PYTANIA ZADANE OD 14.11.2025 do 04.12.2025

Zamawiający przedstawia schemat poglądowy jednokreskowy. Jednocześnie Zamawiający informuje, że nazwy własne złącz kablowych, zostały podane jedynie w celach informacyjnych.

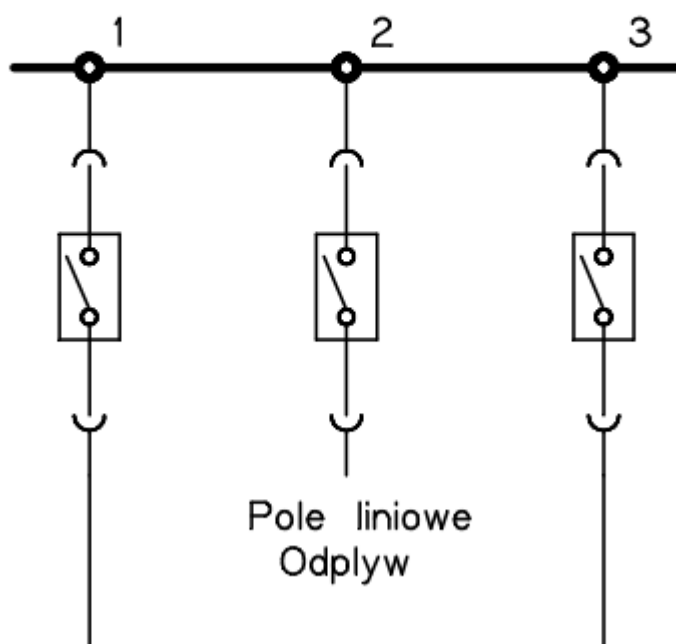
W udostępnionym projekcie wykonawczym nie ma informacji o konieczności budowy złącza kablowego z rozdzielnicą SN. Czego dotyczy krotność=2 w tej pozycji? Mają być zabudowane 2 złącza? Prosimy o wyjaśnienie rozbieżności pomiędzy przedmiarem robót oraz dokumentacją projektową, oraz jeśli konieczne będzie zabudowanie złącza ZKL-3 to prosimy o udostępnienie jego schematów.

Zamawiający informuje, że krotność-2 w pozycji 5.d.2 z przedmiaru robót, który stanowi załącznik nr 3 do STWiORB, dotyczy prefabrykowanego złącza kablowego trzypolowego. Zamawiający informuje, że na każdej linii kablowej ma być zabudowane jedno złącze kablowe. Opis złącz kablowych znajduje się w STWiORB.

Schemat poglądowy zawiera:

- 2 złącza liniowe dopływowe/przelotowe,
- 1 złącze liniowe odpływowe.
